**Concesión Camino Américo Vespucio Oriente
Tramo Avda. El Salto – Príncipe de Gales
Respuesta por Accesibilidad Pasarela Parque Arauco**

Santiago, 15 de julio de 2021

Imagen N° 1: Acceso sector Avda. Kennedy a AVO 1

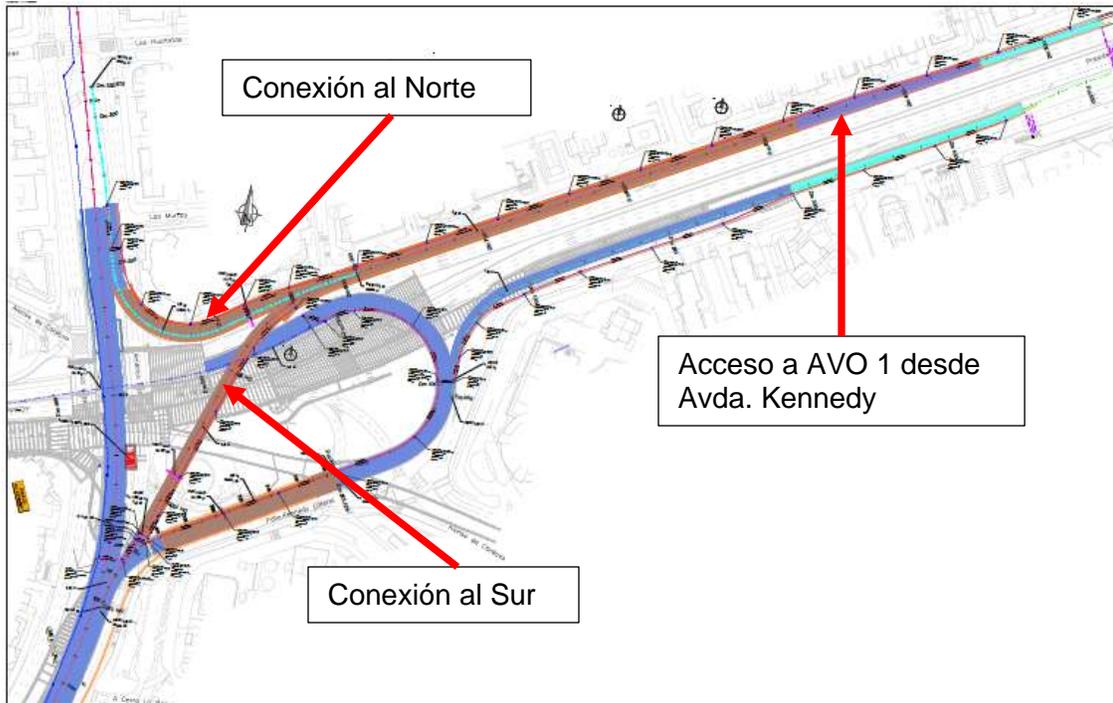
En las imágenes que se presentan a continuación, se observa la situación antes planteada.

Tal como se mencionó previamente, para la ejecución del acceso a la concesión, se hace necesario modificar la situación de la pasarela que se sitúa en el sector (denominada Pasarela Parque Arauco), afectando, entre otros, la rampa peatonal que se emplaza en el lado norte de la estructura de cruce, en específico, en el bandejón que se sitúa entre la vía expresa y la caletera norte de Avda. Kennedy, mismo sector donde debe ser ejecutada la pista de deceleración que permitirá el ingreso a la concesión (ver imagen 2). Con respecto a esta rampa peatonal, es importante señalar que ésta no corresponde a una obra original de la pasarela, sino que una obra materializada por el Municipio de Vitacura de manera relativamente reciente (año 2017), municipio que tenía claridad acerca de la incompatibilidad que existía entre dicha rampa y las obras futuras del contrato AVO 1.

Sin perjuicio de lo antes señalado, la modificación que se efectúa en la pasarela en el marco del contrato de concesión, mantendrá la condición de accesibilidad universal, ya que, como parte de las obligaciones de la Sociedad Concesionaria, se encuentra la **materialización de 2 ascensores** (uno a cada lado de la pasarela). La implementación de esta medida surge durante el proceso de evaluación ambiental de la obra, en donde el Municipio de Vitacura, a través su Oficio ORD. ALCAD N° 7/443 de fecha 22.12.2015, solicitó en número 21 textualmente que, *“dada la alteración de la actual pasarela, incluir en la modificación un elemento que facilite la accesibilidad de los vecinos y mejore la conectividad entre dicha pasarela y el Parque Arauco, ya sea **mediante un ascensor o una rampa**”*. De esta manera, la Sociedad Concesionaria Vespucio Oriente S.A., incluyó entre las medidas Ambientales Voluntarias, la ejecución de ascensores a ambos lados de la pasarela para satisfacer el requerimiento del municipio y asegurar la condición de accesibilidad universal, quedando plasmado dicho compromiso en el considerando 13.1.8 (Instalación de un Ascensor Pasarela Parque Arauco) de la correspondiente Resolución de Calificación Ambiental (RCA N° 471/2017).
